60044-2

AMENDEMENT 1
AMENDMENT 1
2000-05

Amendment 1

Inductive voltage transformers

Figure 17 – Circuit de mesure

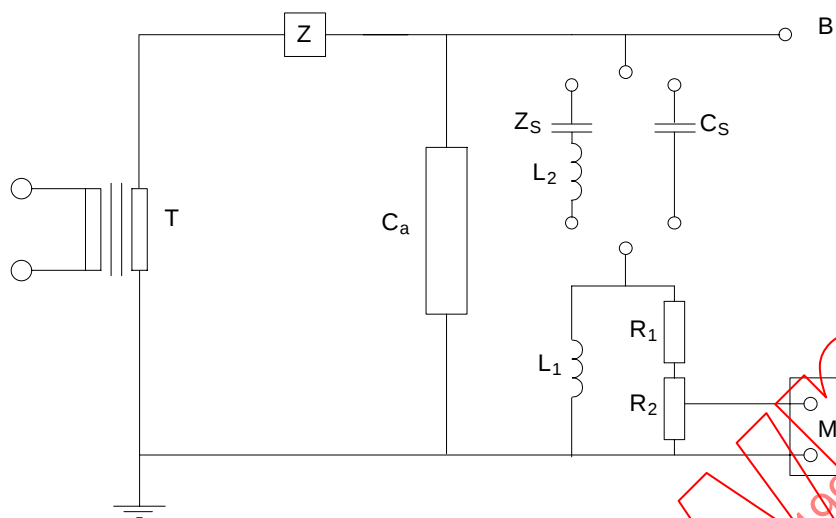
Add, on page 33, the following new subclause:

8.5 Radio interference voltage measurement

The measuring circuit (see figure 17) shall comply with CISPR 18-2. The measuring circuit shall preferably be tuned to a frequency in the range of 0,5 MHz to 2 MHz, the measuring frequency being recorded. The results shall be expressed in microvolts.

The impedance between the test conductor and earth ($Z_S + (R_1 + R_2)$ in figure 17) shall be $300 \Omega \pm 40 \Omega$ with a phase angle not exceeding 20° at the measuring frequency.

A capacitor, C_S , may also be used in place of the filter Z_S and a capacitance of 1 000 pF is generally adequate.

The filter Z shall have a high impedance at the measuring frequency in order to decouple the power frequency source from the measuring circuit. A suitable value for this impedance has been found to be $10\,000 \Omega$ to $20\,000 \Omega$ at the measuring frequency.
